## L'équipe chargée de la planification développe encore trois sous-variantes

Le deuxième atelier de travail a eu lieu le 25 octobre 2023. L'équipe chargée de la planification y a présenté ses sous-variantes retravaillées. Le groupe d'accompagnement a ensuite formulé des recommandations concernant la suite à donner pour l'atelier de travail final.

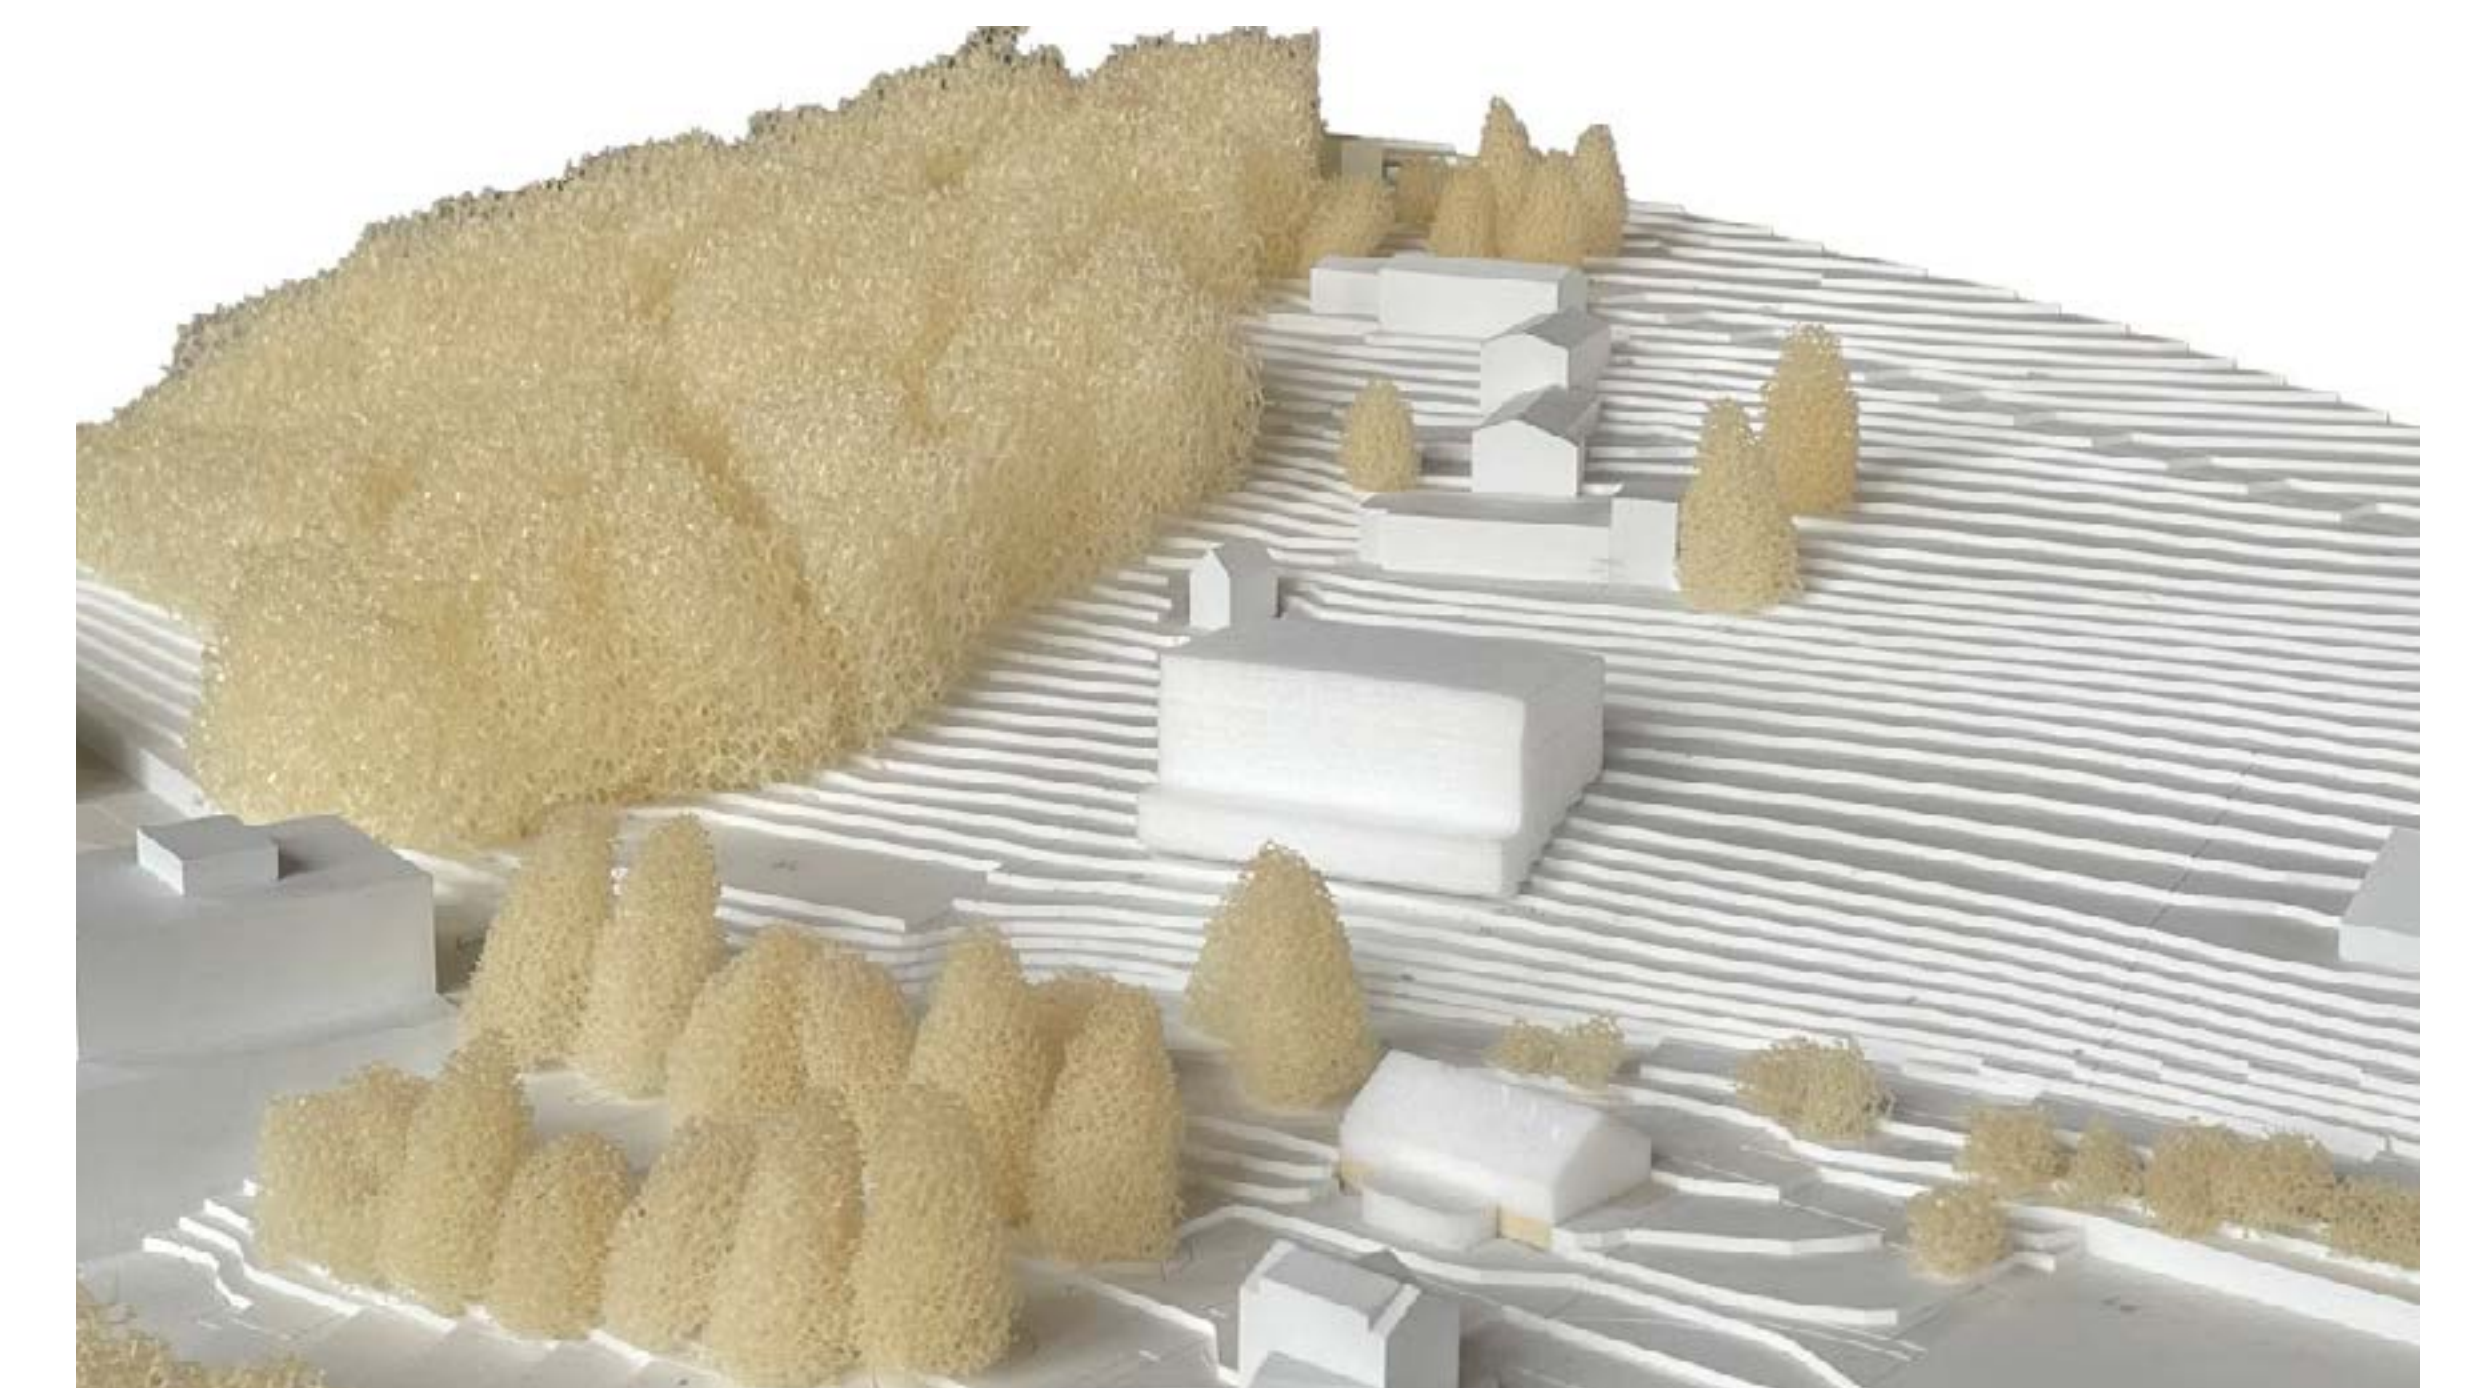
- La sous-variante A2.1 a une empreinte trop importante en faveur d'un éclairage naturel idéal.
- La façade se rapproche de la rue avec une saillie au rez-de-chaussée.
- Ces deux éléments sont contestables et ont déjà été mentionnés par la population dans la pétition.

- La sous-variante 2.2 avec une hauteur de façade de seulement 16,6 mètres et 2,5 niveaux est moins haute que le projet initial (24 m).
- L'abandon du décrochement du bâtiment le rend plus calme et plus discret.
- *Le groupe d'accompagnement conclut à l'unanimité que la sous-variante A2.2 devrait être développée en vue de l'atelier de travail final.*

- Le potentiel de la sous-variante A2.3 réside dans sa compacité. Cependant, cela réduit la fonctionnalité des espaces intérieurs (éclairage naturel, disposition).
- La compacité conduit à un niveau supplémentaire et donc à un bâtiment plus élevé.
- Cette variante s'éloigne le plus de la chapelle et répond au point de vue du Service des monuments historiques.

La cour intérieure doit être limitée aux seuls niveaux des chambres et doit être optimisée autant que possible. Néanmoins, la qualité des espaces de séjour et la disposition des pièces doivent être maintenues. La perception extérieure du bâtiment doit être

développée et optimisée en faveur de l'intégration locale. Les saillies et les niches en termes de volume doivent être évitées. La façade doit être conçue de manière calme et discrète, et la structure de la façade doit être développée. La conception des espaces

libres et le tracé des chemins qui y est associé doivent être développés en interaction avec les espaces libres existants et le réseau déjà dense de chemins. Des propositions quant à la conception de la desserte doivent être soumises lors de l'atelier de travail final.
